改善箇所説明図③

ブレーキ負圧電動ポンプ一式

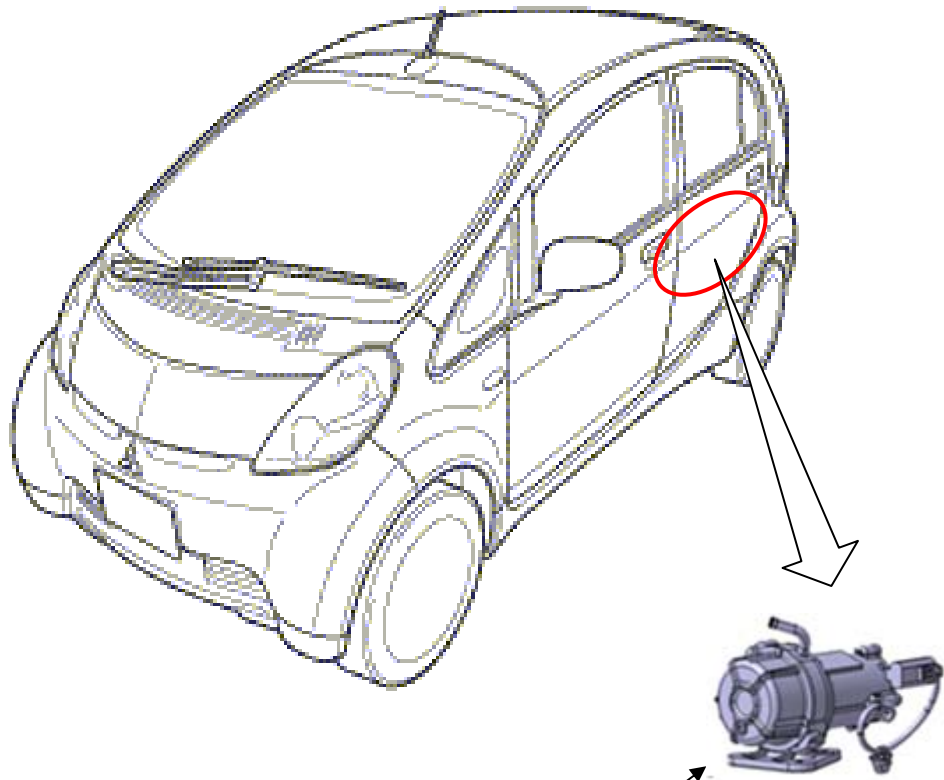
基準不適合発生箇所

ブレーキ倍力装置に負圧を供給するブレーキ負圧電動ポンプの排気穴の位置が不適切なため、凍結防止剤を含んだ泥・砂が排気穴に付着・侵入し、ポンプボデーが腐食することにより、排気穴が閉塞する場合があります。そのため、ブレーキ警告灯が点灯するとともに警告音が鳴り、ブレーキ負圧電動ポンプが停止し、そのままの状態で使用すると制動距離が長くなるおそれがある。

改善の内容

全車両、ブレーキ負圧電動ポンプ一式を対策品に交換する。

識別：アクセルペダルアームの上面に白または黄色ペイントを塗布する。
